Position des habitants sur l'ensemble des tracés du métro aux Longs Champs

Complément au projet “Habitant”
présenté le 27 janvier 2009 dans le
cadre de la concertation sur le métro
aux Longs Champs

Collectif « Sauvons les Longs Champs »

Association « Vivre aux Longs Champs »

Figure 22 - Variante de tracé contournant Atalante

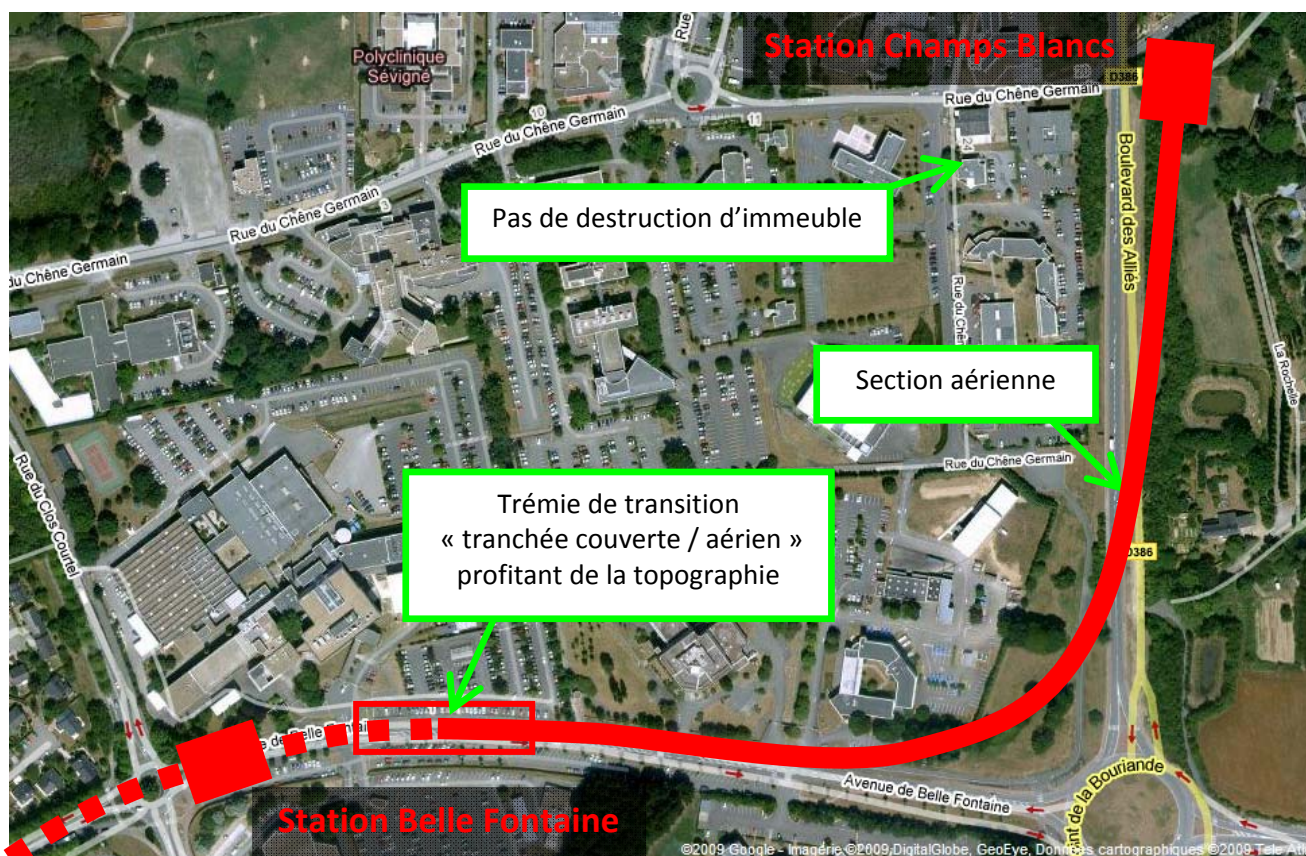
En plus d'une solution 6C (type « transporteur » mais en tranchée couverte), nous attirons l'attention des élus sur le fait qu'un autre tracé semble tout fait acceptable. Ce tracé existait dans les études préliminaires sous le numéro 7B.

Ce tracé, au lieu de traverser la ZAC Atalante en frôlant certains immeubles (Le Newton, en cours de construction) ou en détruisant d'autres contourne la ZAC par le sud.

Contrairement au tracé 7B initial, nous proposons de faire sortir de terre le métro en aérien après la station Belle Fontaine. Ce choix est motivé par la volonté de compenser le coût engendré par la distance plus longue par l'usage de l'aérien ainsi que par la possibilité d'utiliser la topologie du terrain pour limiter les dénivelés du métro, et donc le coût d'exploitation.

- Moins de tranchée couverte : limite les coûts
- Pas de destruction d'immeubles
- Possibilité de mise en scène de la sortie de terre du métro au sein de la technopole d'Atalante

- Tracé plus long : augmente les coûts (augmentation limitée par l'usage de l'aérien)

Figure 24 - Temps de marche pour accéder aux stations - Proposition de tracé de bus

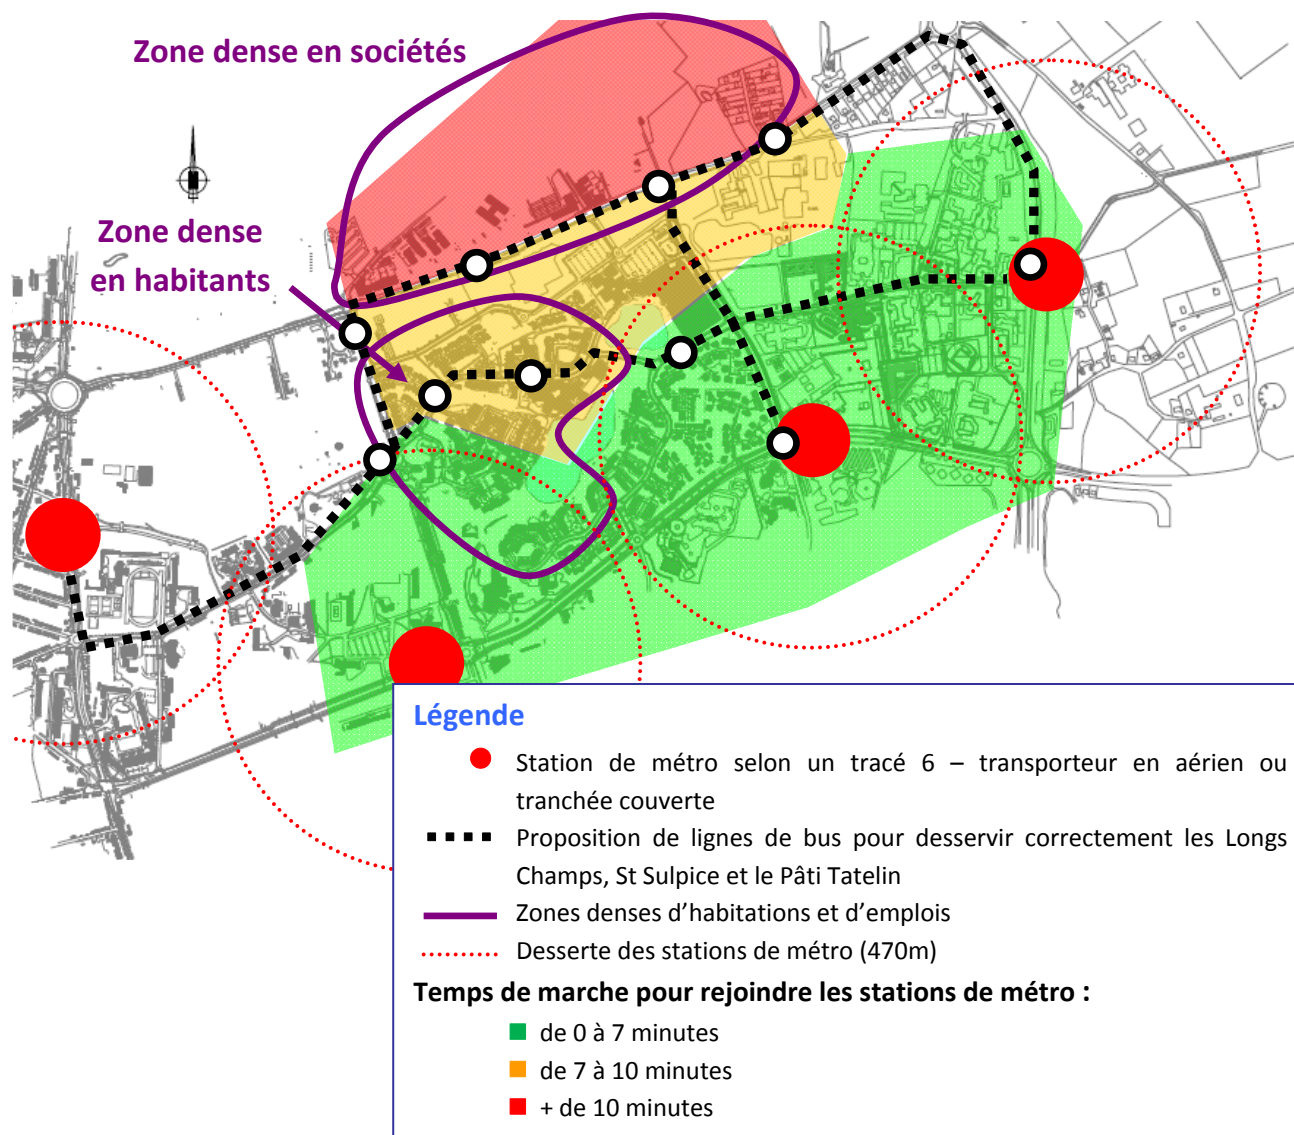
Si les tracés de métro plaçant une station au cœur du quartier desservent de manière efficace le quartier et les ZAC environnantes, il n'en va pas de même pour une station de métro placée à Belle Fontaine. En effet, une telle station situe les stations à plus de 7 minutes de marche de la zone la plus dense du quartier des Longs Champs et à plus de 10 minutes de marche de la ZAC St Sulpice. On peut donc logiquement penser que le métro ne serait pas utilisé par les usagers potentiels de ces zones (cf. Figure 24 - Temps de marche pour accéder aux stations - Proposition de tracé de bus, ci-dessous).

Une solution permettrait de limiter cet effet négatif et offrirait une desserte correcte pour l'ensemble de la zone des Longs Champs et de St Sulpice : la mise en place d'un maillage de bus efficace rabattant les usagers sur la ligne de métro B. Ceci passe à la fois par une desserte efficace de la rue de Fougères mais aussi et surtout par le maintien indispensable d'une desserte de bus efficace rue des doyens Bouzat. En mettant en place un tel réseau, on peut considérer que l'éloignement des stations de métro serait compensé par les bus.
